**Excelentíssimo Senhor
Conselheiro Relator JOÃO ANTÔNIO**

**Ref.: Acompanhamento de Edital - Concorrência Eletrônica nº 05/SMSUB/COGEL/2025 - Registro de preços para contratação de serviços técnicos especializados de elaboração de Projeto Executivo e Execução de Obras de Drenagem e Pavimentação em ruas de terra.
Processo SEI nº 6012.2025/0001300-5.**

Figura 3 - Situação da Rua Simão Rodrigues Henrique, com destaque para os elementos de drenagem já executados

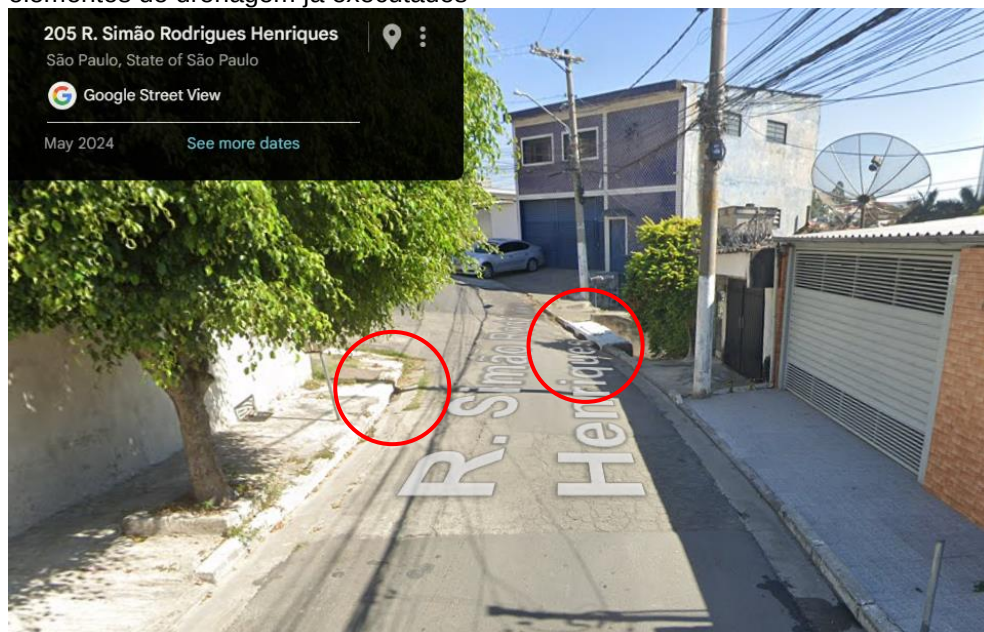
Nota-se que, conforme citado pela Origem na Manifestação Prévia, que as áreas de intervenção foram melhor delimitadas e as ruas citadas no Relatório Conclusivo (peça 34) foram de fato retiradas do escopo. No entanto, a listagem do doc. SEI nº 129149521 ainda inclui vias já consolidadas, com infraestrutura de drenagem, passeios, guias e pavimento, tal como as ilustradas da **Figura 2 à Figura 7**.

Diante do exposto, ainda que o escopo tenha sido revisado e melhor delimitado, tendo em vista a existência de vias com infraestrutura consolidada e sem correspondência com os exemplos do Anexo I, **ratifica-se as conclusões do achado.**

Figura 8 - Sobreposição das áreas de preservação ambiental (regiões hachuradas) e locais das ruas de terra

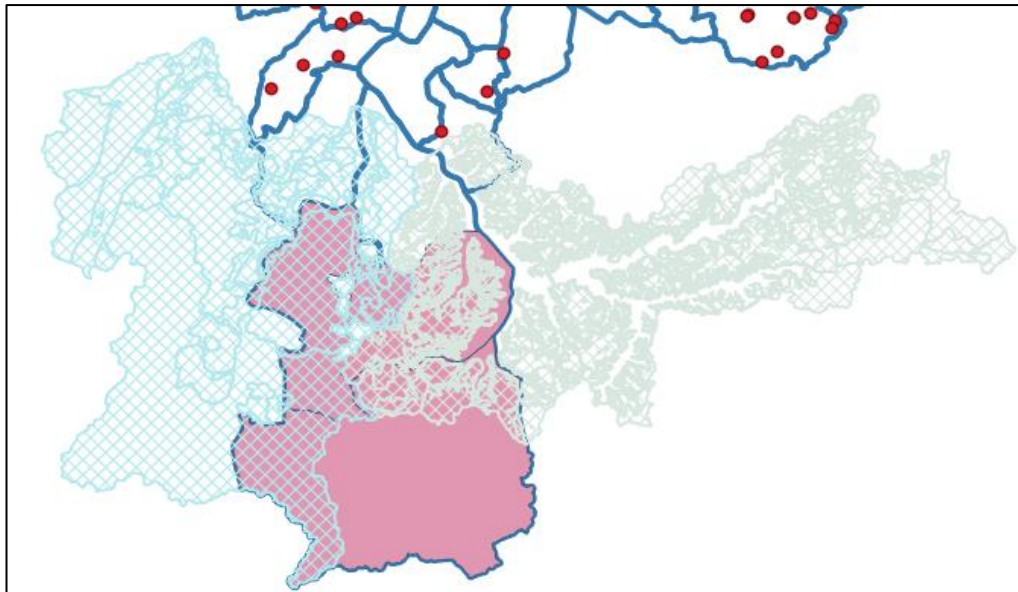
Ao analisar o posicionamento das vias, observa-se que foram de fato suprimidas as ruas nas áreas de proteção da APA Capivari-Monos, área da APA Bororé e área de proteção dos mananciais Billings e Guarapiranga, conforme **Figura 8**.

Diante dessa possibilidade, torna-se necessária a inclusão de cláusula restringindo a seleção e execução de vias em áreas com restrições ambientais, sem prévio estudo e licenciamento ambiental, especialmente nos casos em que houver alteração do escopo da área de intervenção. Ratifica-se a informação de que a pavimentação de ruas sem o respectivo estudo e licenciamento ambiental favorece a expansão urbana e a ocupação irregular nas áreas de produção hídrica e de recuperação ambiental, em oposição aos objetivos das Leis Estaduais de proteção das áreas de mananciais.

Dessa forma, **recomenda-se** a inclusão de cláusula limitando a seleção de vias em áreas com restrições ambientais, sem prévio estudo e licenciamento ambiental, em razão do risco de
